現象：

メールアドレス：fujita@cqpub.co.jp 件名：TRX-305A 改修用部品

図 1 1kHz AM 変調波

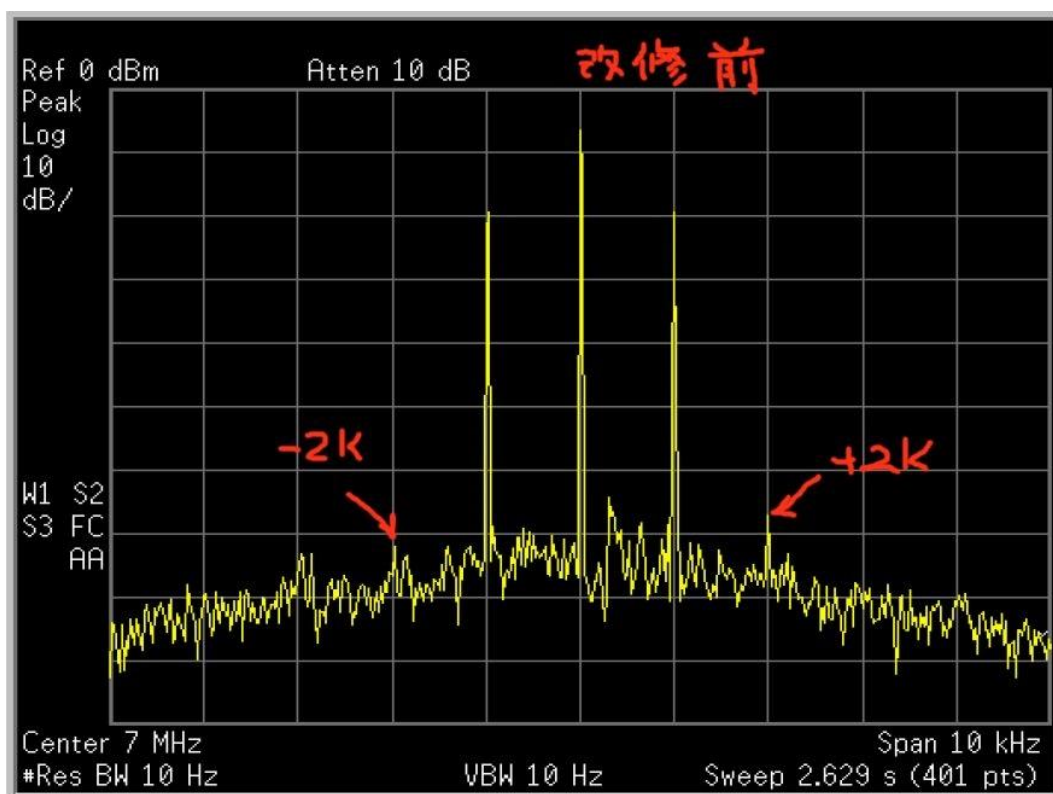
送信スペクトルの中心に対して±2kHz に、-60dBc 程度のスプリアスがあります。通常の使用では問題のないレベルですが、信号発生器などの用途では対策しておいたほうが良いと思います。図 1 は、7.000MHz のキャリアに 1kHz の信号で AM 変調を掛けたときのスペクトラムです。

写真1 コンデンサの追加

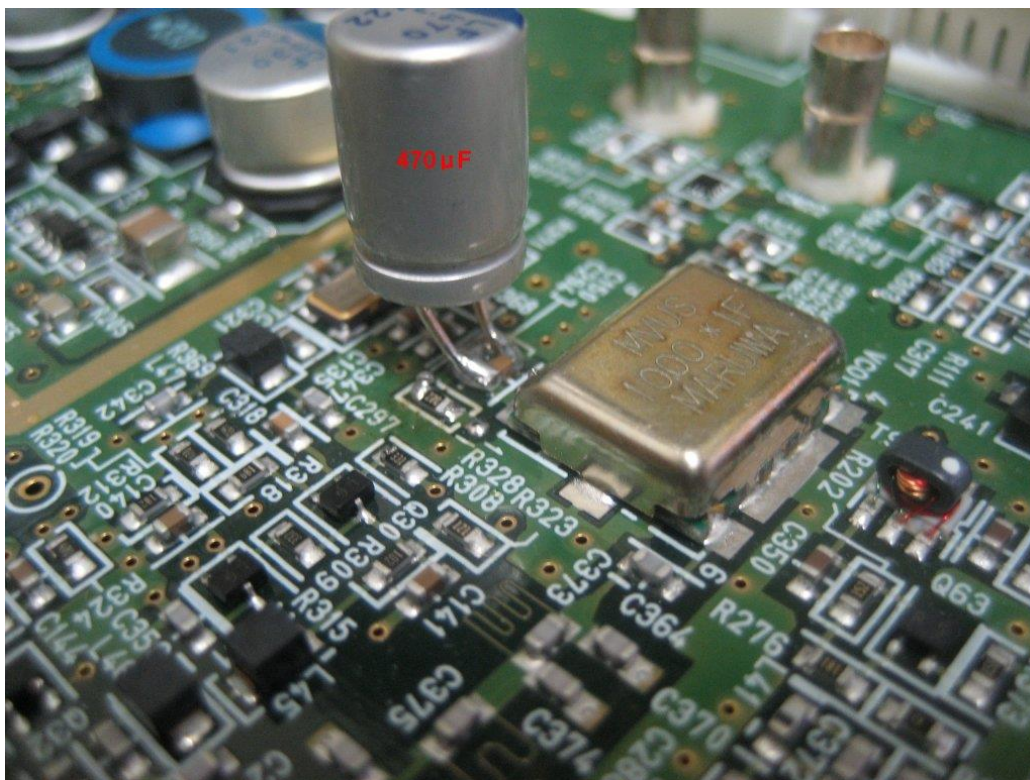
(1) VCO 電源ラインのバイパス強化（コンデンサの追加）

写真 1 のように、C150, C294 のコンデンサと並列に 470μF のコンデンサを追加しました。このラインは VCO の電源ラインです。これは明らかに一番効果がありました。電源から回っているのは間違いありません。

写真2 コンデンサの交換

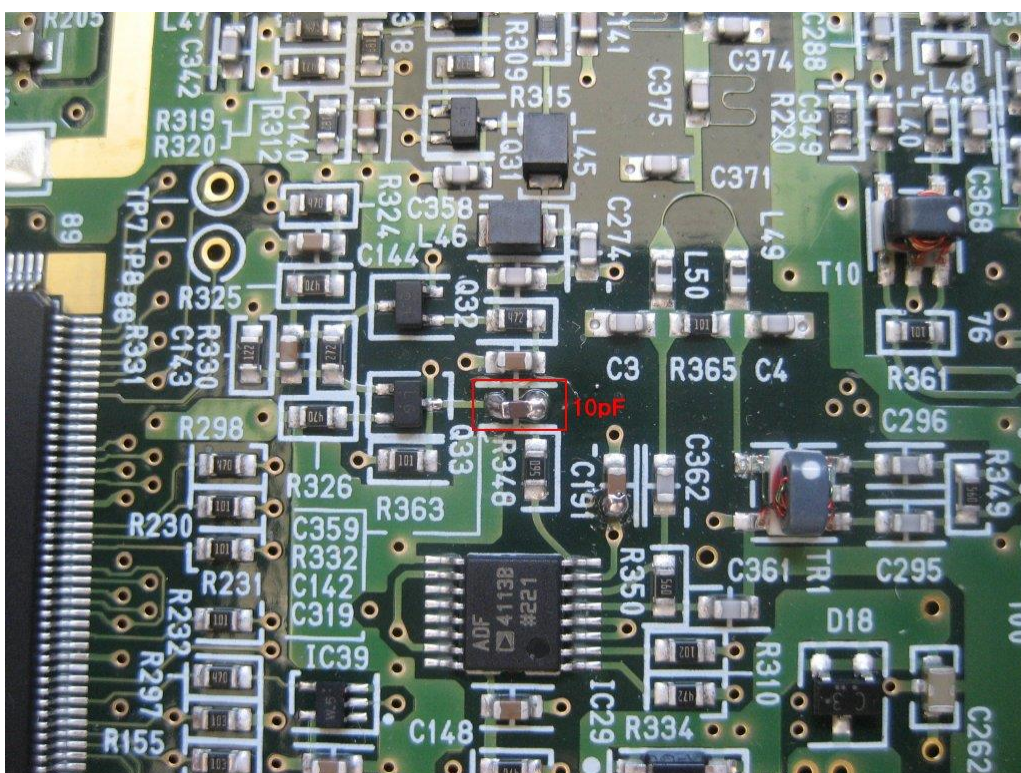
(2) 10MHz 入力の帯域制限 (チップ・コンデンサの交換)

PLL の IC29 の 8 番ピンに入力されている 10MHz の基準発振ですが、これをスペクトラム・アナライザで見ても、2kHz のサイド・ローブはありません。ただし、サイド・ローブではなくて 2kHz そのものが、ここに入る可能性があります。そこで、写真 2 のように、C319 を 10pF に変えて、2kHz を通さないようにしました。その結果、さらに改善しました。

写真 3 コンデンサの交換

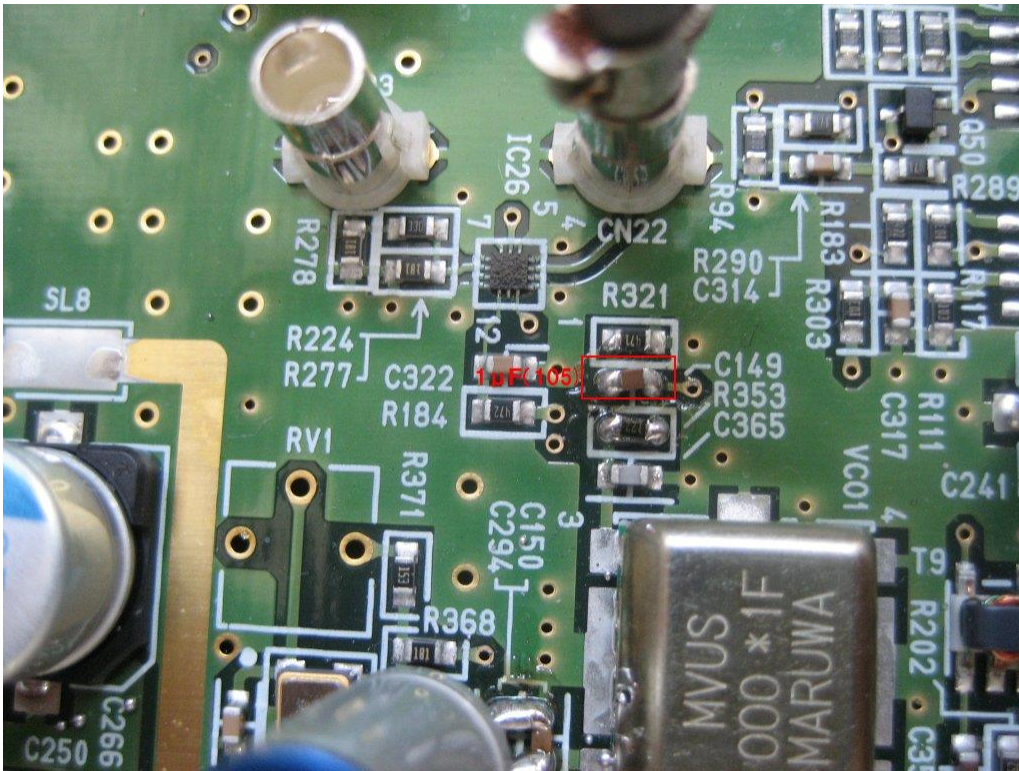
(3) PLL のループ・フィルタ定数 (チップ・コンデンサの交換)

PLL のループ・フィルタで 2kHz 付近をもっと落とすために、写真 3 のように C149 を 105 (1 μ F) に変えました。これにより、2kHz の成分はスペクトラム・アナライザで確認できないようになりました。

図 2 改修後の 1GHz クロック

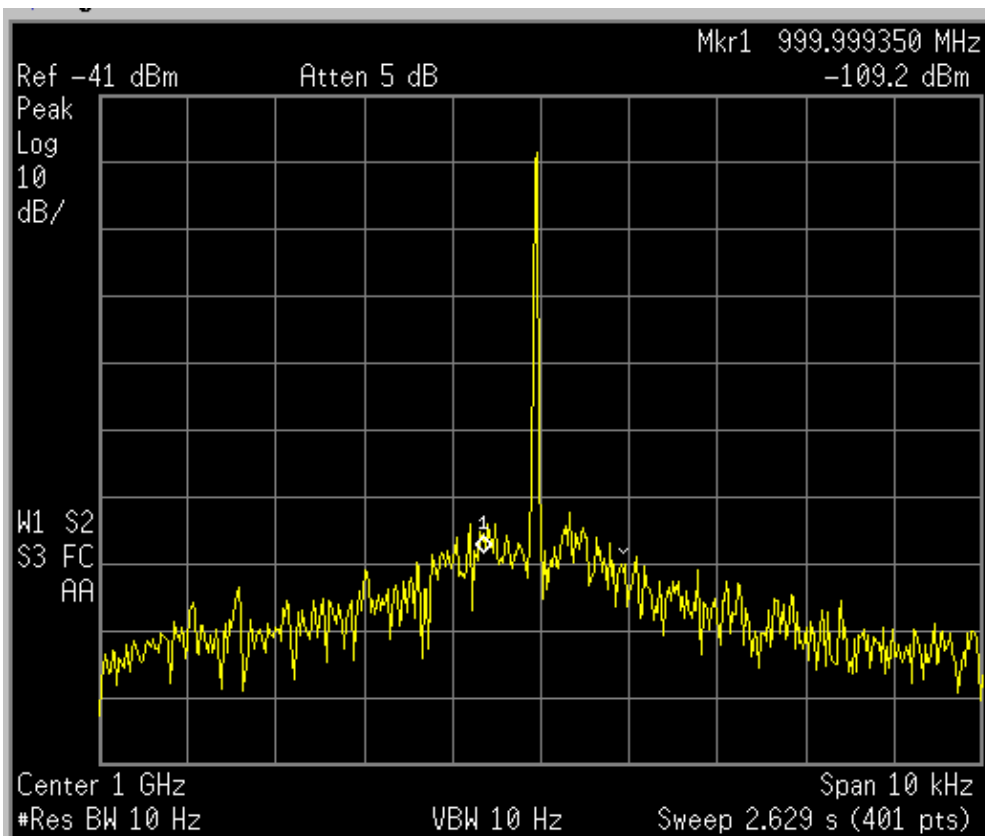
図 2 は、対策後の 1GHz クロックのスペクトラムです。対策 (1) ~ (3) の回路図との対応については、図 3 を参照してください。
